## **Pliego de Absolución de Consultas**

**LPI No. 002 -2019-INIA-PNIA-BID**

### **Servicio de Implementación de Instalaciones Eléctricas y una Red de Datos y Comunicaciones en la Sede Central del Instituto Nacional de Innovación Agraria - INIA**

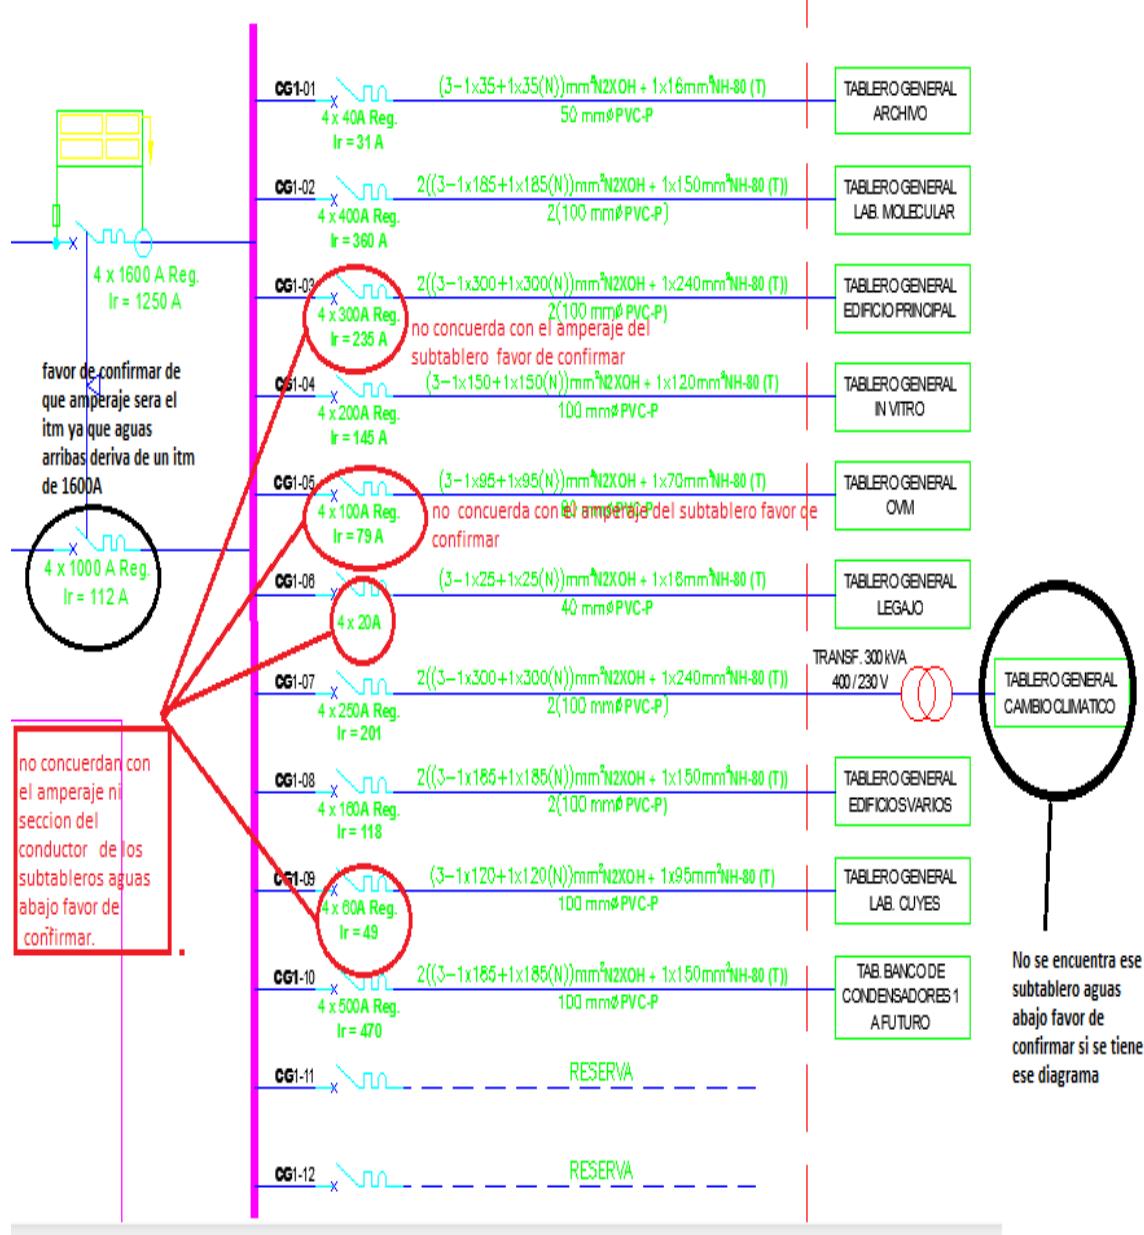
Las Celdas según 2.2.2.3.2 indica que la cuba estará llena de SF6, entonces hace referencia a celdas del tipo GIS, por favor confirmar que requieren en esta tecnología necesariamente, o se puede también ofertar en la tecnología AIS.

Ceñirse a los Documentos de Licitación.
